Asunto: Ref.: Solicitud de Información Adicional para AN 659726-7 ID 119219 del Vertedero de Chiquita Canyon

Hola Chris, encontrará nuestra respuesta adjunta y en el texto en verde a continuación:

NORTH PERIMETER TANK FARM

CHIQUITA CANYON LANDFILL
CASTAIC, CALIFORNIA

**CCL – Canyon D
Tank Farm Layout**

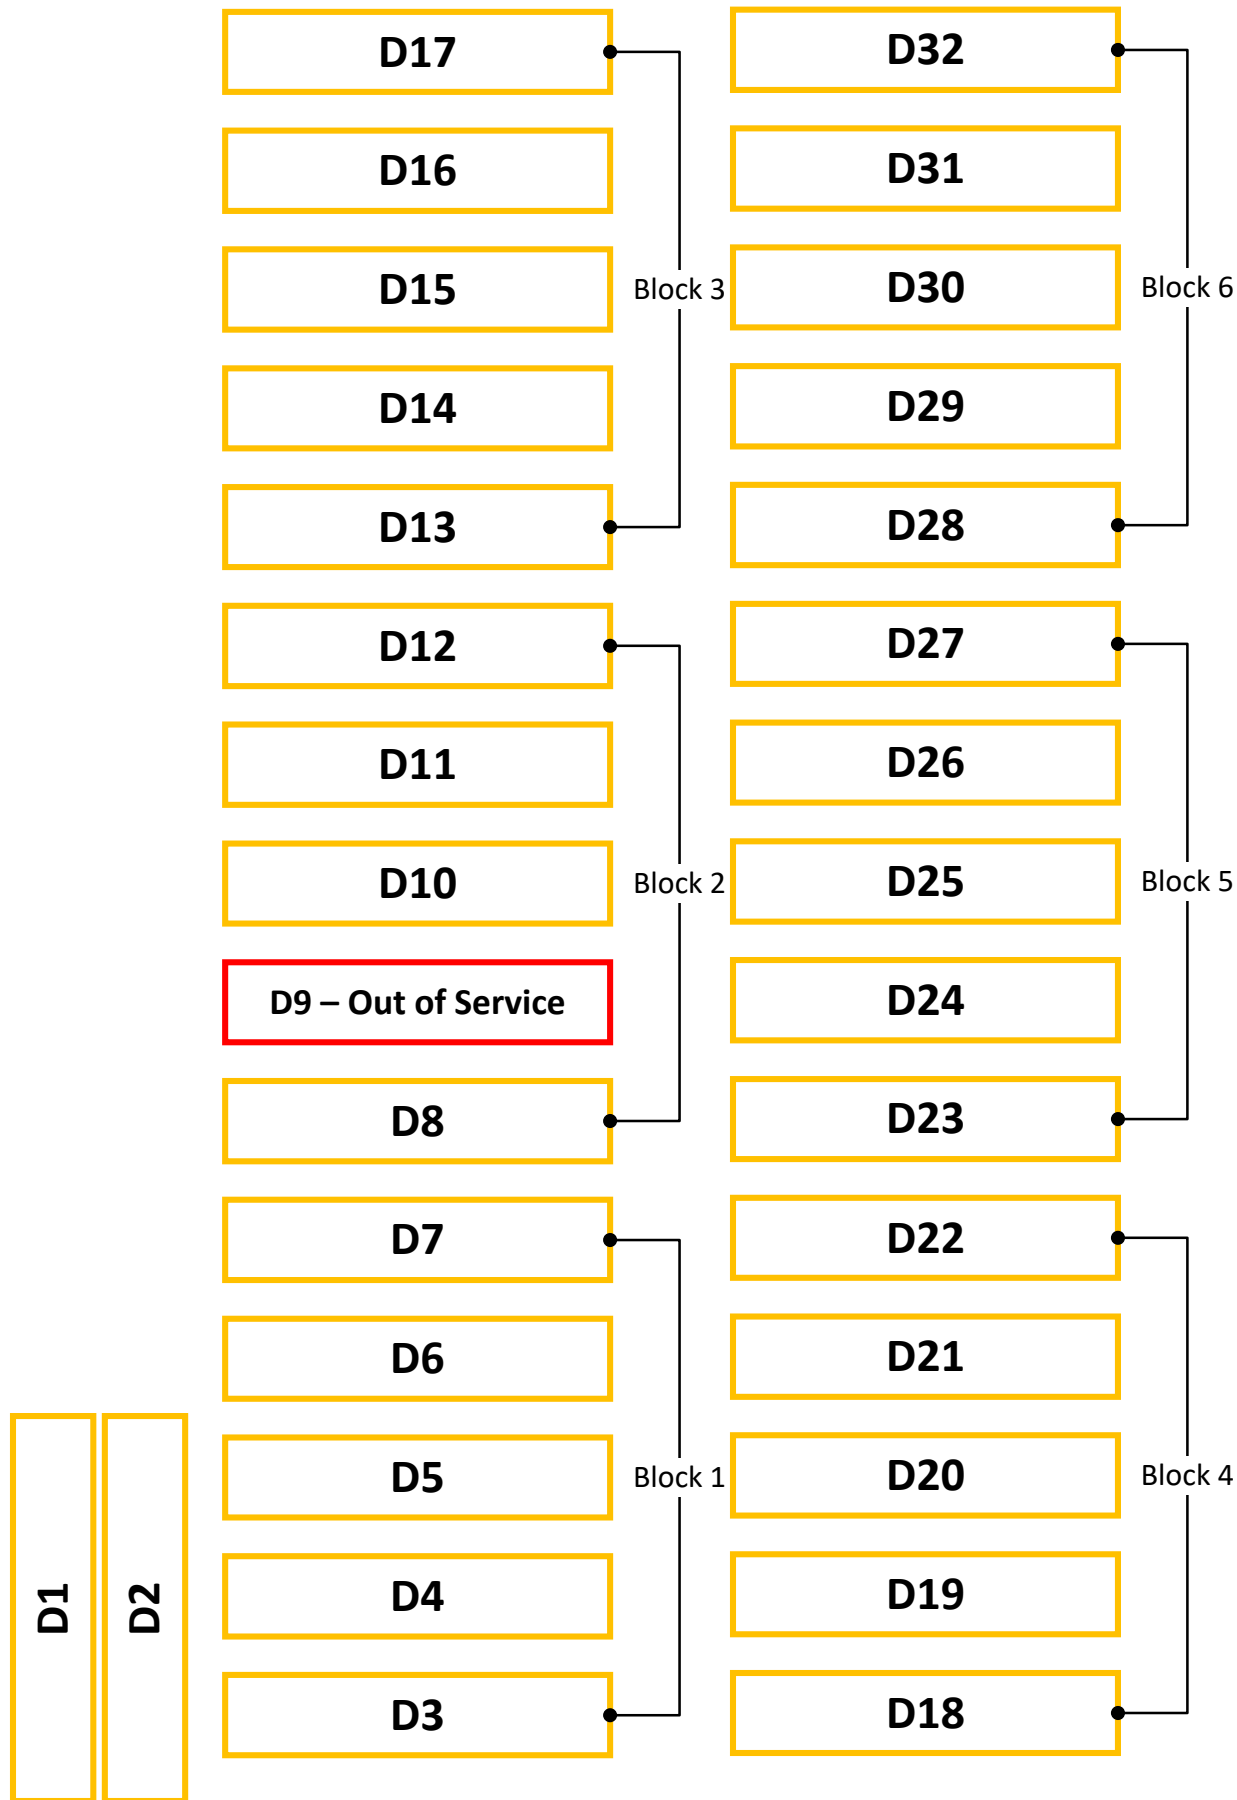
- * ¿Ha habido actualizaciones en el parque de tanques o en los parques de tanques temporales, no incluidas en la presentación original?
- * Proporcione un diagrama/mapa que muestre cómo fluyen los lixiviados a cada parque de tanques. Específicamente, ¿cada parque de tanques recoge lixiviados de una parte designada del vertedero?

7. Proporcione un diagrama/mapa que muestre cómo fluyen los lixiviados a cada parque de tanques. Específicamente, ¿cada parque de tanques recoge lixiviados de una parte designada del vertedero? **Observe adjuntos los archivos “.png” y los pdfs “TF7 Layout”, “TF9 Layout”, “Canyon D Tank Farm Layout” y “Tank Map”.**
